資料 3 - 2 - 1

日本原子力学会「中深度処分対象廃棄物の放射能濃度決定方法の基本手順
(AESJ-SC-F015:2019)」に関する技術評価書（案）

図 G.6—BWR チャンネルボックスでの高速中性子フルエンス率の熱中性子フルエンス率に対する比の例

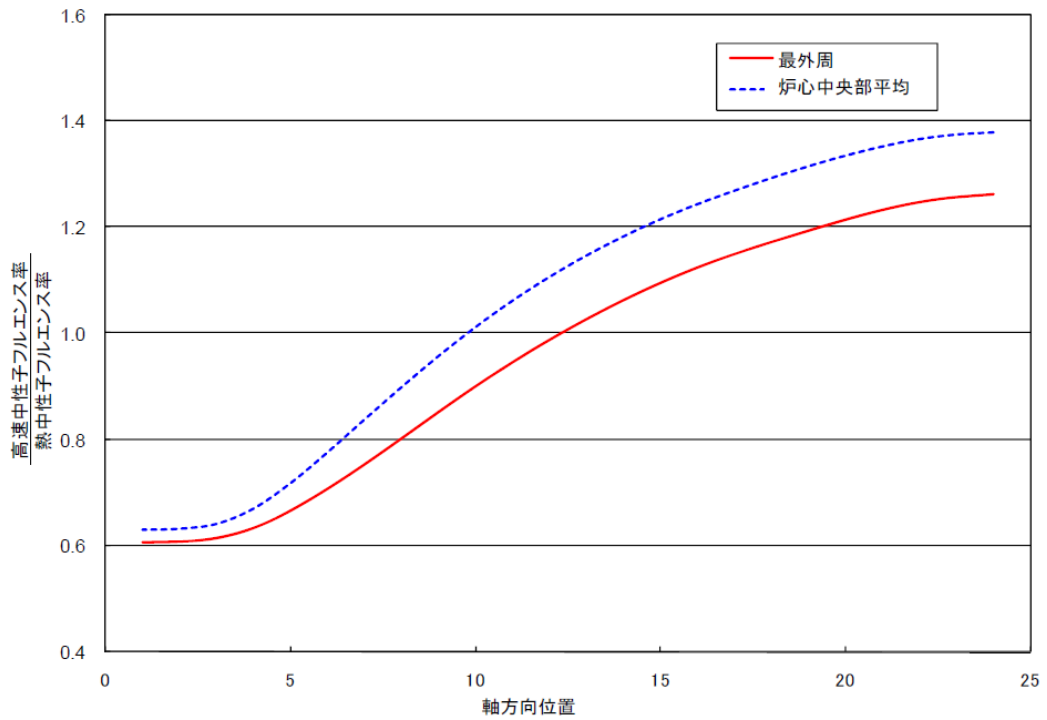
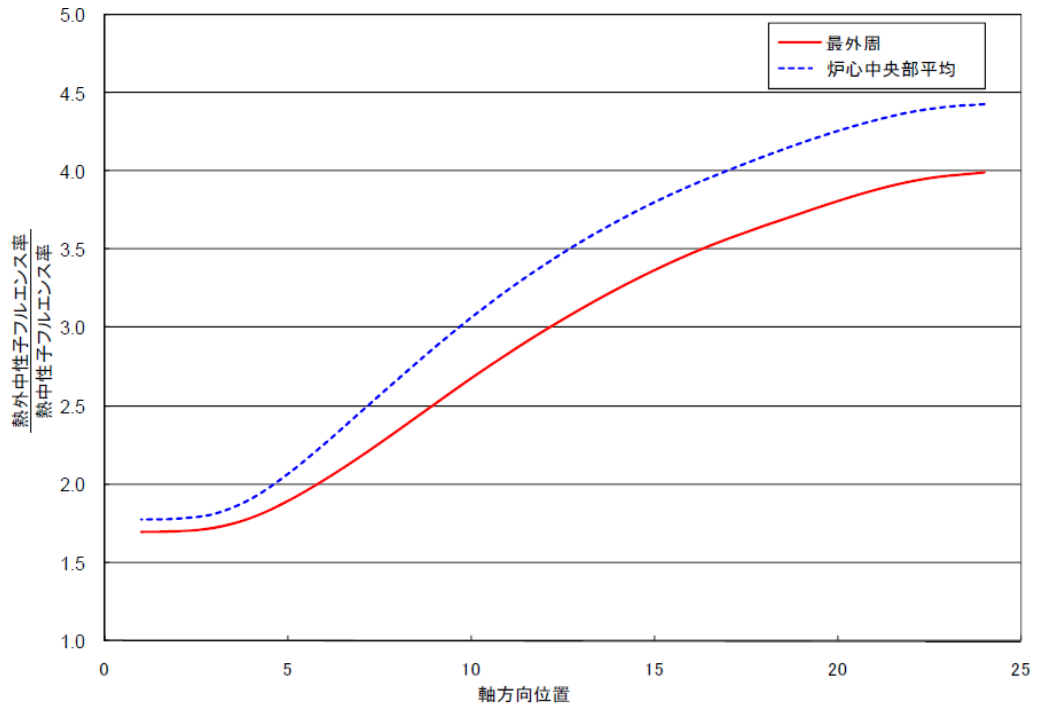
「附属書 J (参考) 換算係数を用いる場合の計算例」において、軸方向の中性子スペクトルの違いが反映されているが、径方向の違いがどのように反映されているかは示されていない。燃焼度が同じで中性子スペクトルが異なる場合、放射化放射能濃度が同一とみなせる中性子スペクトルの範囲について、日本原子力学会は、以下のように説明している⁵⁰。

炉心内の中性子スペクトルは、炉心最外周では熱中性子に対する高速中性子、熱外中性子の比率が下がるため、同じ燃焼度でも最外周に配置したチャンネルボックスの放射化放射能量は炉心中央部と比較して小さくなります。ただし炉心内の配置位置による中性子スペクトルの影響は附属書 G の図 G. 6～図 G. 7 に示すとおり炉心中央部と最外周部で 2 倍以内であることから放射化放射能への影響は小さく、炉心平均の中性子条件を適用することは問題ありません。

図 A. 1—理論計算法の適用基本フロー

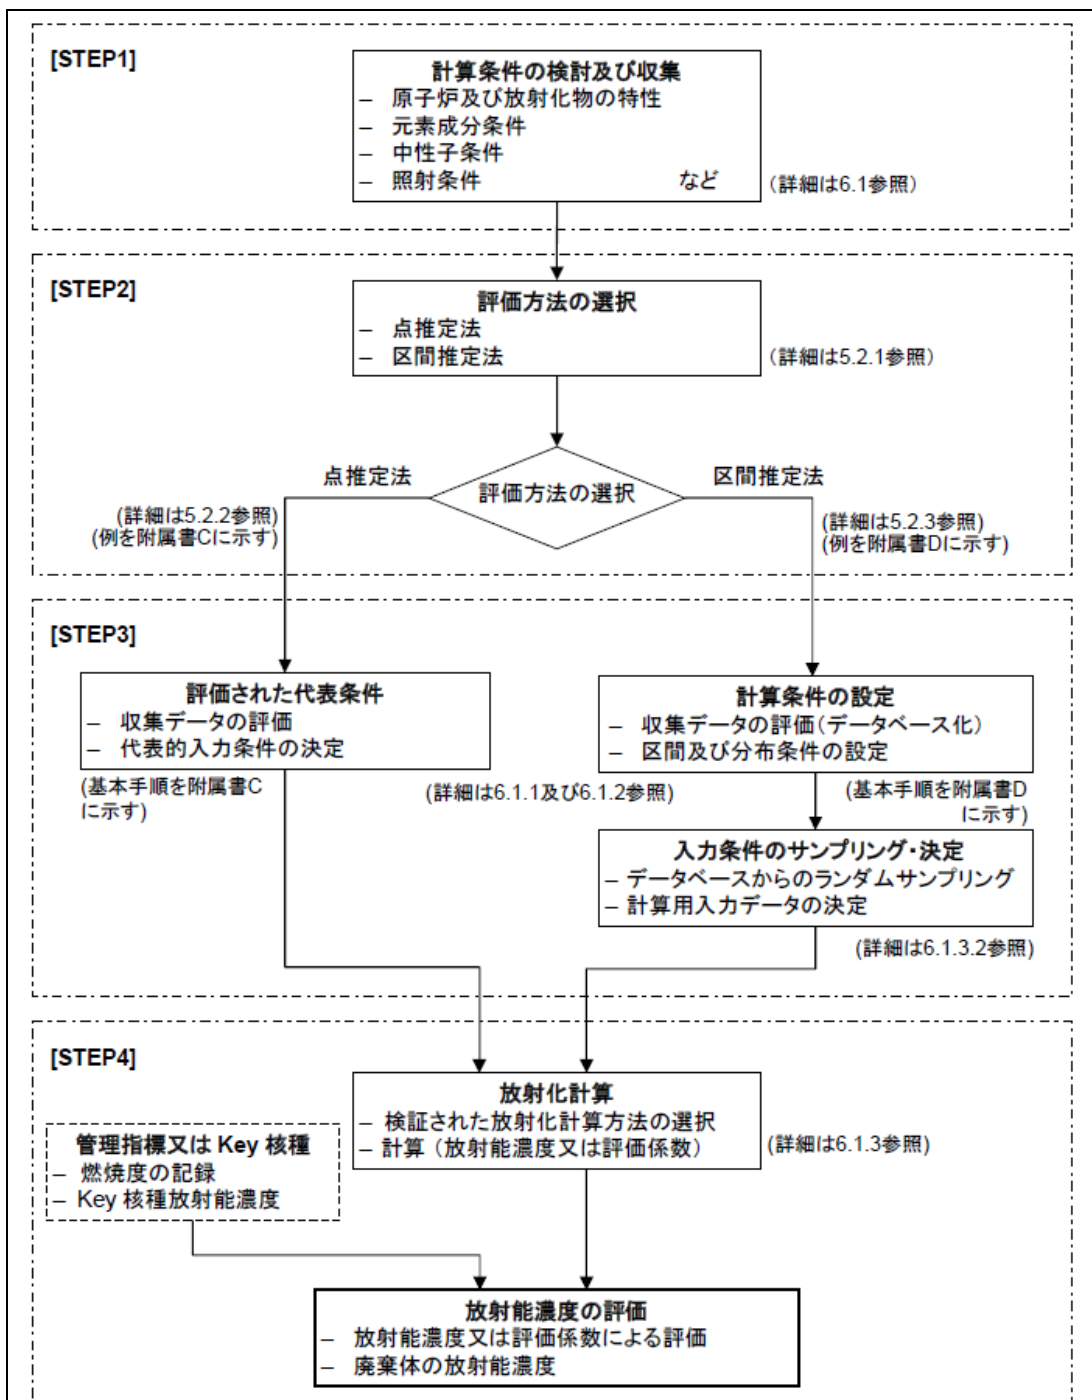
- ⑥ 「A.1.2 STEP1：計算のための基本の設定」のSTEP1では「対象とする放射化金属等の特性（幾何形状、元素成分条件など）、原子炉の運転条件（中性子条件及び照射条件）などの放射化計算に必要なデータを事前に収集する」と記載されているが、図 A.1 の該当箇所には、「放射化金属等の幾何形状」に代わり「原子炉及び放射化物の特性」が記載されている。「原子炉及び放射化物の特性」に関してどのようなデータを収集するの

- ⑦ 「A.1.5 STEP4：結果の提示」に「適切な計算コードを選択し、放射化計算を実施し、直接的に放射能濃度を算出するか、又は濃度比などの評価係数を計算する。」との記載があるが、何をもって計算コードの適切性を確認するのか、また、図 A.1 には、「検証された放射化計算方法の選択」とあるが、どのように放射化計算方法を検証するのかについて、日本原子力学会は、以下のように説明している⁷⁷。

図 A.2—放射化計算数の増加に伴う相関係数（平均，95 %信頼下限）の安定性のイメージ^[1]

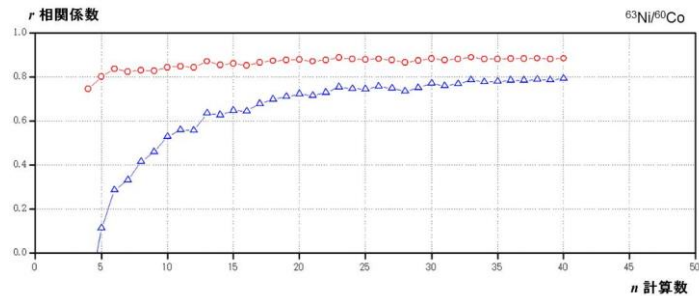
- ⑤ 「入力データの充足性の評価」のステップについては、「A.4 妥当性確認の例」において、「なお、区間推定方法に必要な放射化計算結果の数は、図 A.2 に示す放射化計算の数による Key 核種濃度と難測定核種濃度間との相関係数の安定性の評価などによって、把握できる。」と規定され、「図 A.2 放射化計算数の増加に伴う相関係数（平均、95%信頼下限値）の安定性のイメージ」が示されている。

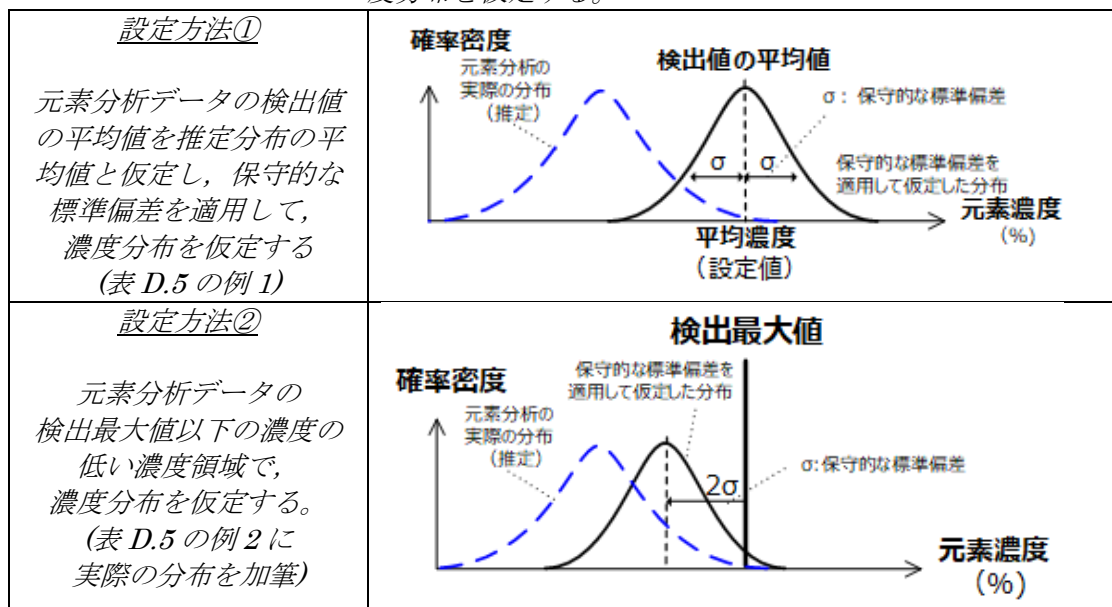
- ⑤ 「c) 元素分析データ数が非常に少ない場合の設定方法」は、二つの仮定方法のいずれかで平均値、標準偏差を設定する方法があるとしている。それぞれの設定方法に基づく評価結果の同等性について、日本原子力学会は、以下のように説明している⁹²。

標準は、元素成分の濃度分布を設定する各手法間に同等性を求めているものではありません。また、附属書 D の D. 4. 3 に示します 2 つの設定方法は、いずれも真値に対して、保守的な評価結果を得るための方法です。このため、適用する濃度分布の設定方法によって保守性が変わります。

したがって、適用する入力条件の設定方法によって保守性の考え方が異なりますので、評価結果は、設定方法①>設定方法②となります

図 1 群実効核反応断面積ライブラリの作成フロー

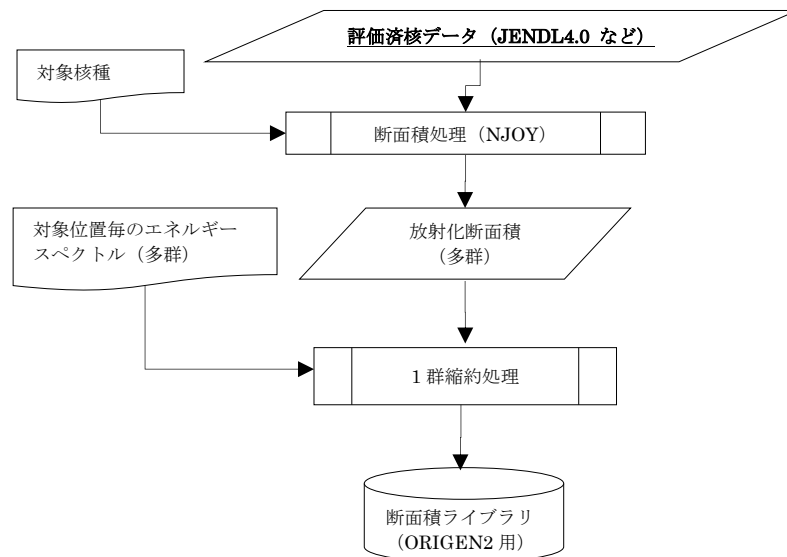
「中性子スペクトル評価の結果などによって放射化範囲の中性子スペクトルの特性を考慮して固有の断面積を作成することもある。」とり、具体的な方法について、日本原子力学会は、以下のように説明している¹⁰⁷。

「中性子スペクトル評価の結果などによって放射化範囲の中性子スペクトルの特性を考慮して固有の断面積を作成することもある。」については、ORIGEN2 コードシリーズの手順です。ORIGEN2 コードシリーズについては、原子炉内で照射される放射化金属等（制御棒、バーナブルポイズン棒などの運転中廃棄物）に対しては、原子炉内の燃料領域のスペクトルで縮約された既存の1群実効断面積ライブラリ（ORLIB-J40 など）が使用できますが、燃料領域以外など中性子スペクトルが異なる位置の放射化金属等（バッフルなどの解体廃棄物）に対しては、当該位置の中性子スペクトルを反映した1群縮約断面積を準備する必要があります。断面積の作成フローを下図に示します。

図 H.1—検出困難元素の濃度分布評価の基本的な考え方

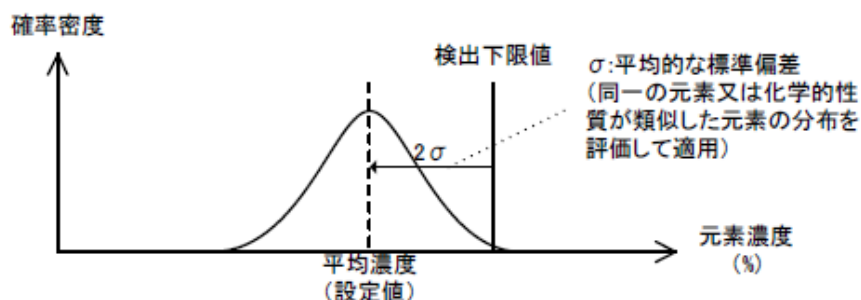
- ⑬「H. 1 概要」の「図 H. 1—検出困難元素の濃度分布評価の基本的な考え方」では、附属書 D の理解のために検出困難元素の濃度分布を仮定して設定する方法の例を示しているが、「表 D. 4—対象とする放射化金属等の元素成分濃度の分布タイプの設定に関わる基本的な考え方」では、検出困難元素の濃度分布が対数正規分布を示すという考え方を採っている。同図の横軸が元素濃度(log%)ではなく元素濃度(%)であることについて、日本原子力学会は、以下のように説明している¹⁶²。

図 H.3—平均的な標準偏差の設定方法のイメージ図 (例)

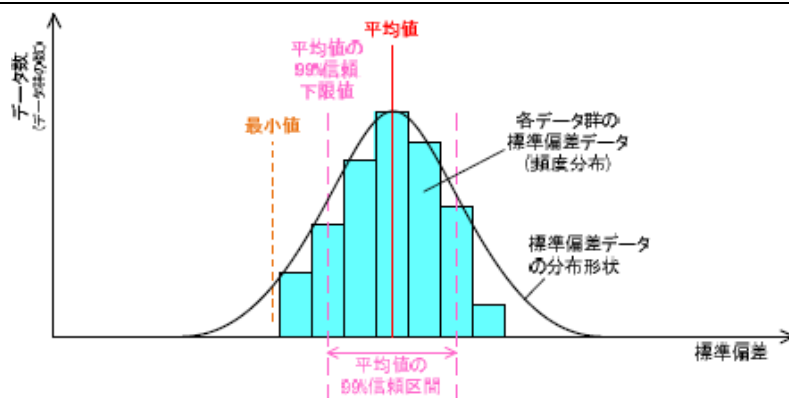
「b) 平均的な標準偏差の設定方法」において、平均的な標準偏差の設定方法のイメージ図（例）が「図 H.3—平均的な標準偏差の設定方法のイメージ図（例）」に示されている。横軸が対数でない標準偏差データの分布形状に、各データ群の標準偏差データ（対数正規分布）が分布するとしていることについて、日本原子力学会は、以下のように説

図 1 群実効核反応断面積ライブラリの作成フロー

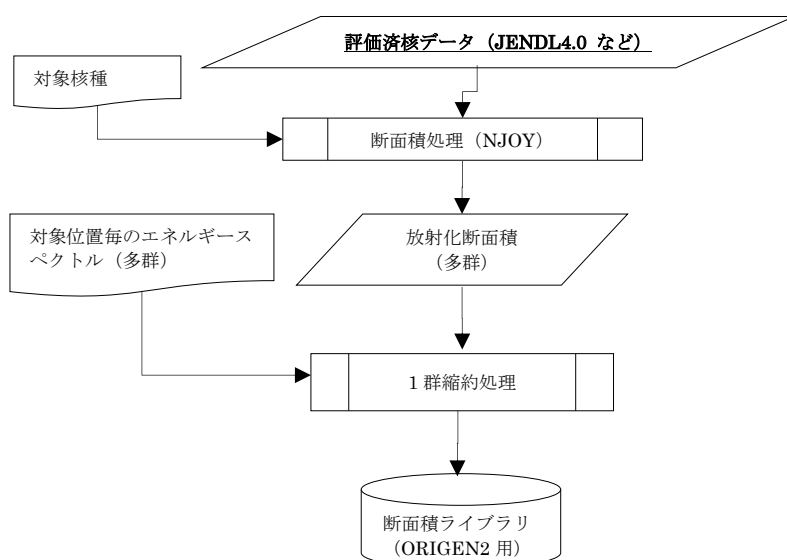
- ④ 「A.3 放射化計算コードの例」に「評価対象とする放射化金属等を照射する中性子スペクトルを反映した断面積をユーザーが準備する」と規定されている。具体的な断面積の設定方法について日本原子力学会は、以下のように説明している²⁰⁵。

「評価対象とする放射化金属等を照射する中性子スペクトルを反映した断面積をユーザーが準備する」については、ORIGEN2 コードシリーズの手順です。ORIGEN2 コードシリーズについては、炉内で照射される放射化金属等（制御棒、バーナブルポイズン棒などの運転中廃棄物）に対しては、前述の炉内の燃料領域のスペクトルで縮約された1群実効核反応断面積ライブラリが使用できますが、燃料領域以外など中性子スペクトルが異なる位置の放射化金属等（バッフルなどの解体廃棄物）に対しては、当該位置の中性子スペクトルを反映した1群縮約断面積を準備する必要があります。断面積の作成フローを下図に示します。

図 G.3—元素成分条件（濃度分布）の設定方法の概念フロー

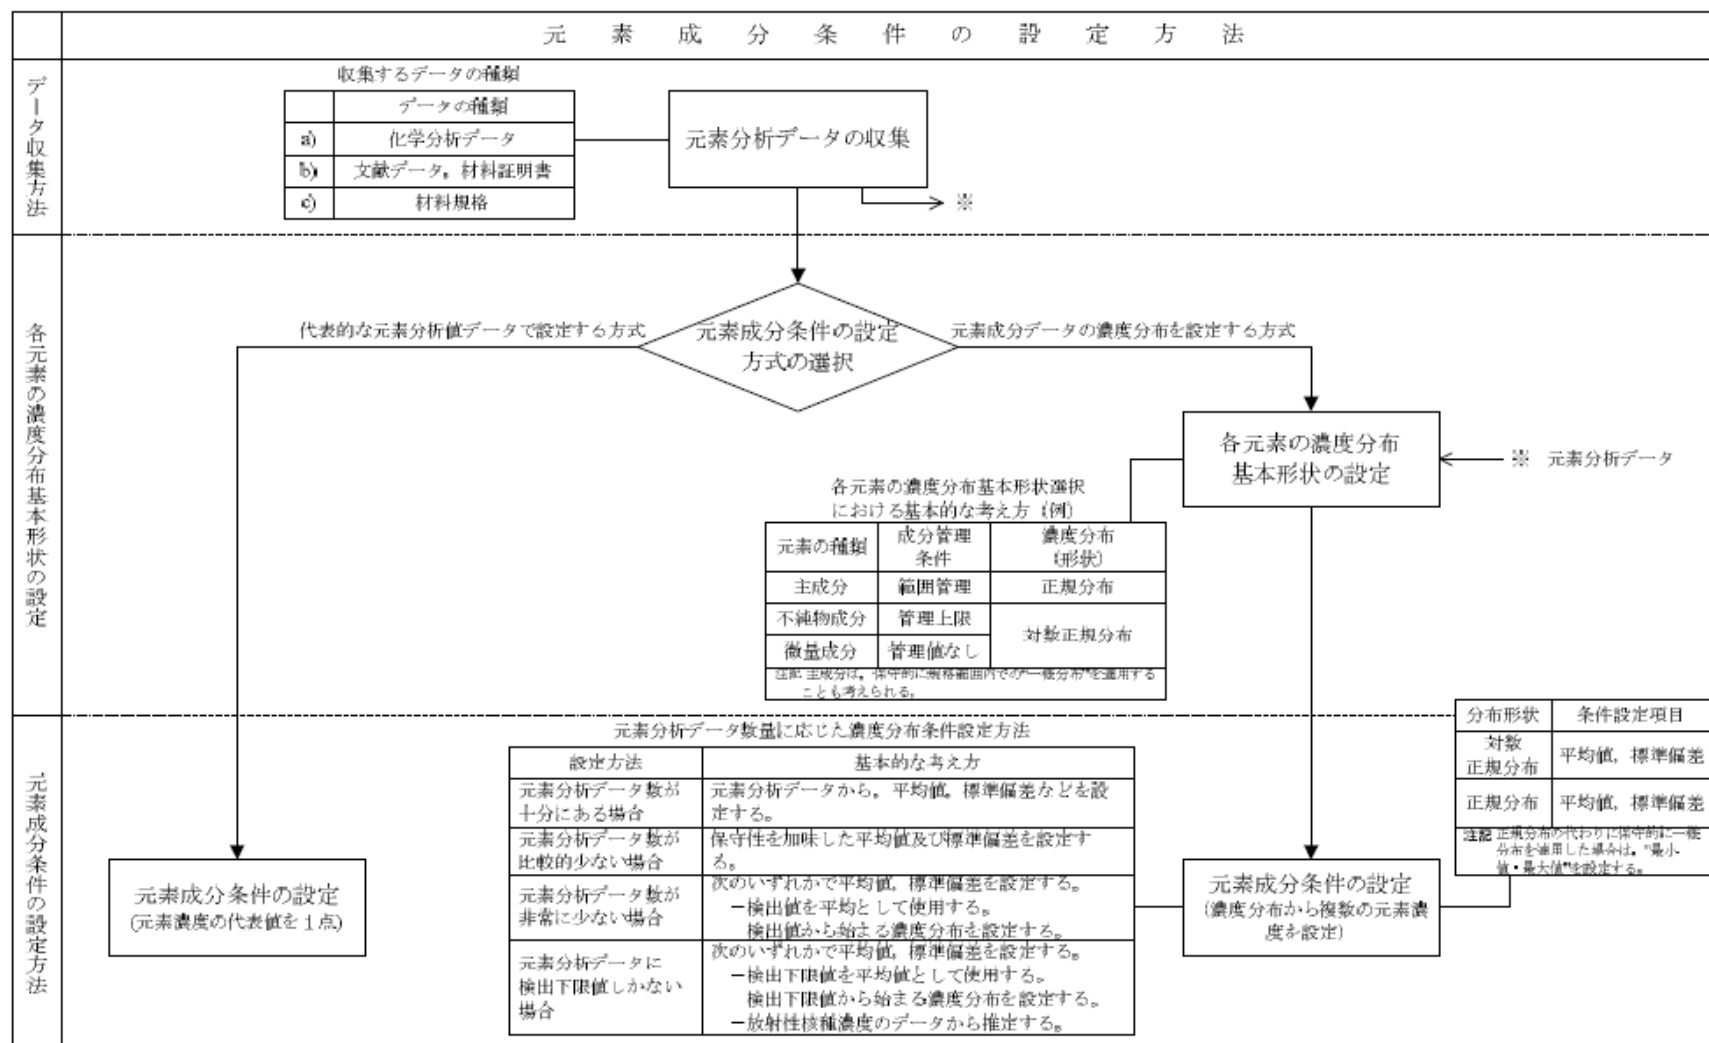
- ⑧「図 G. 3—元素成分条件（濃度分布）の設定方法の概念フロー」は、図中央部の「各元素の濃度分布基本形状選択における基本的な考え方」において、元素の種類は主成分、不純物成分及び微量成分に区分されている。材料特性改善のための添加元素は何に区分されるのかについて、日本原子力学会は、以下のように説明している¹⁵⁴。
